## 『無償修理（リコール）作業のお願い』

令和4年7月15日  
住友ナコ フォークリフト株式会社

今般、『リアハンドル警報器不具合』に対する是正措置につきまして、令和4年7月15日に下記の大型特殊自動車のリコール是正措置の実施を国土交通省へ届出致しました。

基準不適合発生箇所

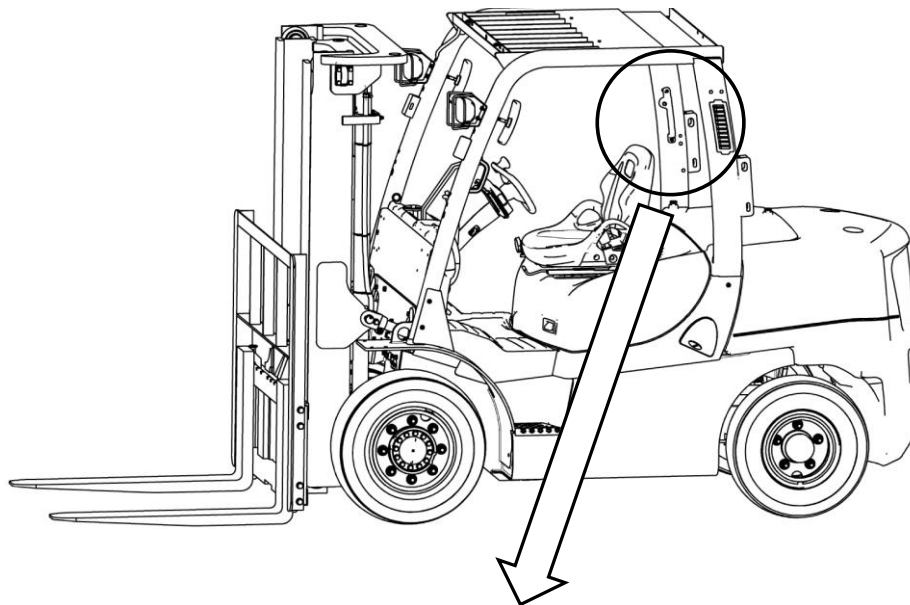
リコール届出番号	5178
リコール開始日	令和4年7月15日
対象機種（型式）	【大型特殊自動車】： FD40PAXII(XDN-D4K) の1車種
対象機種に含まれる車体番号	D4K-00083 : 1台
製作出荷期間	平成28年9月8日
対象車両の台数	1台
不具合の部位(部品名)	警報器（警報器付きグリップ）
不具合内容及び、原因	オーバーヘッドガードの後方右側の支柱に、オプション仕様で警報器付きグリップが搭載されており、当該警報音は、車検仕様で搭載されている警報器の警報音と異なるため、歩行者や他の交通が誤認識するおそれがあります。
改善措置の内容	全車両、ワイヤハーネスを対策品に交換します。
改修作業時間	ハーネス交換：約30分
お客様へのお願い	是正の準備が出来次第、弊社各販売店よりご連絡をさせていただきますので、暫くお待ちくださいます様、お願い申し上げます。

警報器付きグリップ

ワイヤーハーネス

識別  
警報器付きグリップ側面  
に黄色ペンキでマーキング  
する。
